# Projet PAP „Rue de la Gare“

Commune d'Ettelbruck

Projet adapté suivant à un projet enregistré sous Réf. : 18096/16C, 16C/014/2017  
et adapté à l'Avis de la Cellule d'Evaluation enregistré sous Réf. : 18659/16 C / 08/2019

Ettelbruck, Januar 2020

*Plan 1 : zone de chantier du projet de la gare longeant le PAP « rue de la Gare »*

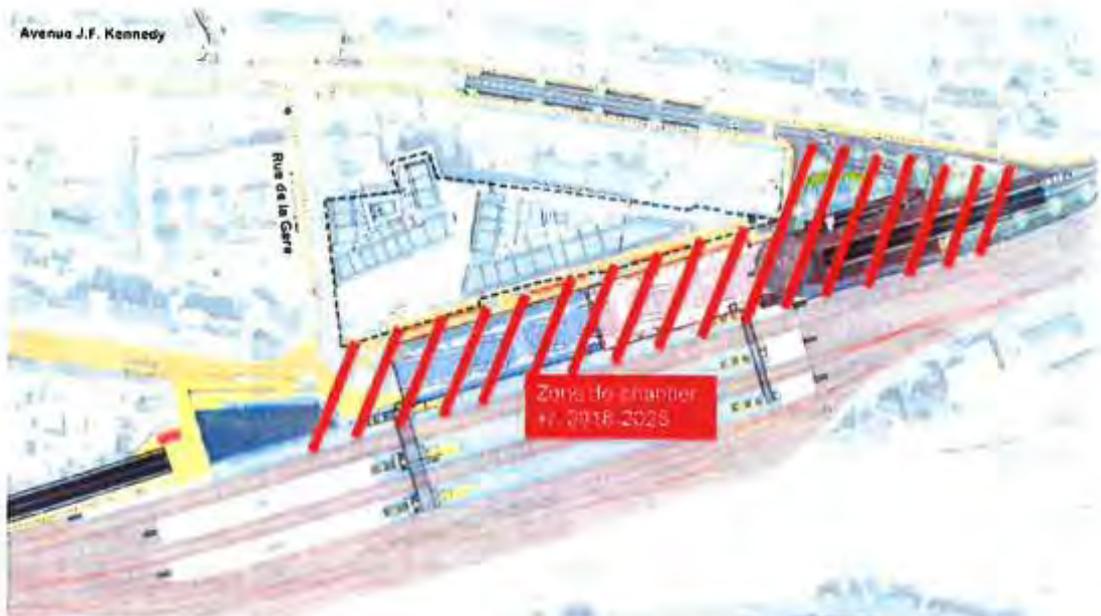
2. *En termes de réalisation* le PAP « Verband, rue de la Gare » reste muet quant aux travaux réalisés aux limites de la partie longeant le projet « Pôle d'échange multimodal » (voir plan 1 ci-dessous: grande partie du chemin mixte piétons/cyclistes et une partie de la bande de stationnement).

- o Où est prévue l'installation du chantier ?
  - o Où est prévue la barrière du chantier le long du chantier du pôle d'échange ?
3. *En termes d'exploitation* le PAP « Verband, rue de la Gare » part du principe que l'accessibilité au site du PAP « Verband, rue de la Gare » est assuré via le projet « Pôle d'échange multimodal ». Or, vu la grande envergure de ce projet, il est fort probable que le projet « Pôle d'échange multimodal » sera en pleine construction quand les travaux du PAP « Verband, rue de la Gare » se termineront.

- o Pendant cette phase intermédiaire, comment est prévu l'accès au parking souterrain ?

- Pendant cette phase intermédiaire, comment est prévu l'accès aux commerces longeant directement le chantier de la gare ?
  - Pendant cette phase intermédiaire, comment est assuré l'accès pompiers?
